PREVENTIEMAATREGELEN

Risicolocatie : SW bedrijf WVS
Munnikenheiweg 46
Hagemuntweg 10
4879 NG Etten-Leur

Uw kenmerk : -
Dossiernummer : F_4879 NG46_F19013
CEA-code : 910
SBI-code : 32991
Naw-nummer : 4879 NG46
Contactpersoon : de heer C.M.M.J. Kas, Assurantiebeheerder
Contactpersoon intermediair : de heer W. Litjens, Raetsheren van Orden B.V.
Inspectiedatum : 17 mei 2022
Rapportdatum : 24 mei 2022; laatste wijziging 23 juni 2022
Bij bezoek aanwezig : contactpersoon relatie
Adviseur : de heer T. Kreuk

0522/04 Krimptunnels / verpakkingsmachines

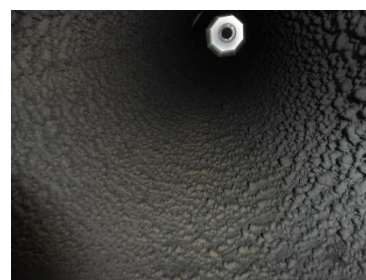
- 04.01E De verwarmingselementen van de krimptunnels of overige verpakkingsmachines, drooglijnen vormen een verhoogd brandrisico. Om deze reden is inschakeling van de machines uitsluitend toegestaan als mensen in de gebouwen aanwezig zijn.

Automatische inschakeling van de verwarmings-elementen is uitsluitend toegestaan als de gehele afdeling is voorzien van een automatische brandmeld-installatie, die voldoet aan de NEN 2535, volledige bewaking en waarbij het brandalarm wordt doorgemeld naar een meldkamer. De brandmeldinstallatie uitsluitend laten detecteren op rookdetectie.

Dergelijke lijnen en machines vrij wordt gehouden van vuurlast. Er in de directe nabijheid in voldoende mate geschikte blusmiddelen voorhanden zijn.
